ODPOWIEDZI NA ZAPYTANIA

dotyczy: postępowania w trybie przetargu nieograniczonego pn.: „Budowa instalacji suchej fermentacji dla wyselekcjonowanych odpadów ulegających biodegradacji, w tym zielonych i skratek przy wykorzystaniu potencjału instalacji biogazowej i kompostowni na Oczyszczalni Ścieków w Słupsku” – sprawa nr 29/PI/2017.

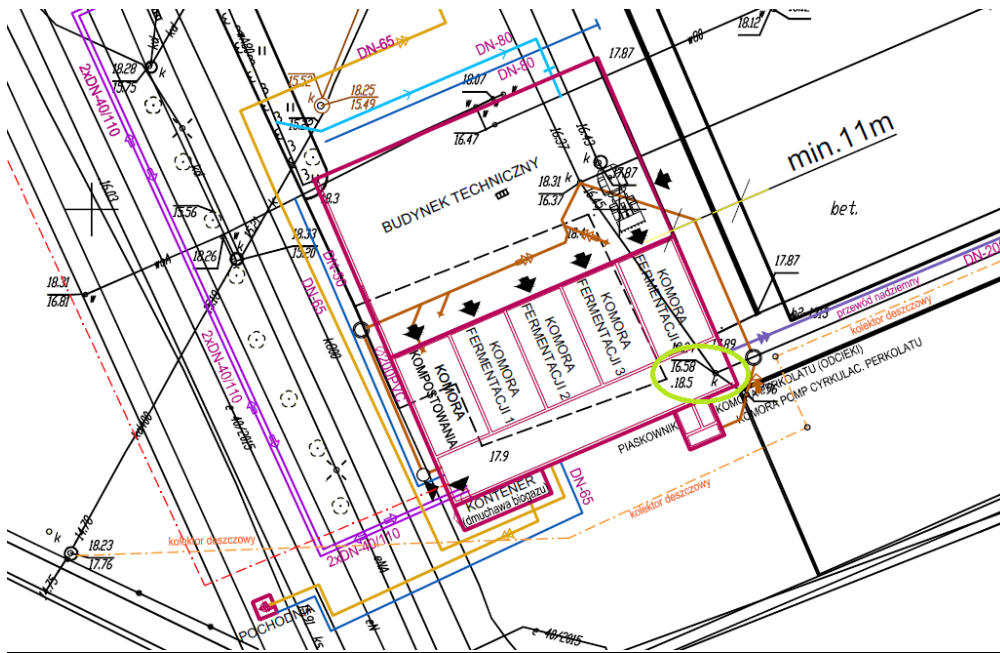
Prosimy o wyjaśnienie kwestii odprowadzania wód opadowych z połowy połaci dachowej istniejącej hali kompostowania.

W odpowiedzi na pytanie nr 12 c. z dnia 21.12.2017 r. Zamawiający wyraził zgodę na odprowadzenie wód do studzienki znajdującej się tuż przed korytarzem technicznym. Czy chodzi o studzienkę jak na poniższym wyrysie z mapy?

Jeśli nie, to prosimy o wskazanie, którą studzienkę Zamawiający miał na myśli.

Odp.: Zamawiający informuje, że możliwe jest włączenie się do istniejącej infrastruktury, która nie jest w kolizji z planowanymi obiektami, w sposób zapewniający osiągnięcie opisanych w WZ rezultatów. W przypadku wskazanym w pytaniu występuje kolizja uniemożliwiająca włączenie wód opadowych z dachu. Dodatkowo zwracamy uwagę, że wskazana studzienka jest urządzeniem kanalizacji sanitarnej odprowadzającej obecnie wody opadowe z części hali kompostowni oraz wpustów odwodnienia posadzek kompostowni. Zgodnie z WZ Zamawiający wymaga rozdzielenia czystych wód opadowych pochodzących z dachu i włączenia ich do kanalizacji deszczowej.

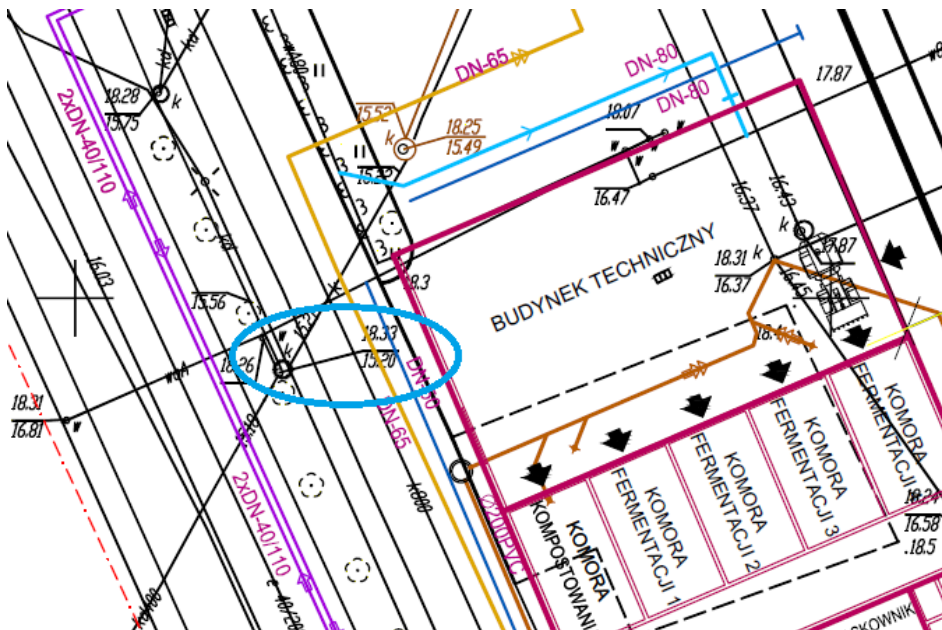
W punkcie 6.1.4 PFU Zamawiający wskazał iż :

„Należy zaprojektować odprowadzenie wód opadowych i roztopowych (tzw. czystych) z dachu projektowanej hali procesowej do istniejącej kanalizacji deszczowej o średnicy 400 mm wykonanej z rur betonowych. Włączenia projektowanej kanalizacji należy wykonać do istniejącej studni na kolektorze deszczowym o rzędnych, wg planu sytuacyjno-wysokościowego, 18,36/15,23...”

Prosimy o potwierdzenie, czy chodzi o studzienkę wskazaną na szkicu poniżej.

Odp.: Zamawiający potwierdza, że odprowadzenie wód opadowych należy wykonać do kolektora deszczowego na którym znajduje się wskazana w pytaniu studnia. Miejsce i sposób włączenia powinien być przedmiotem rozwiązań projektowych.
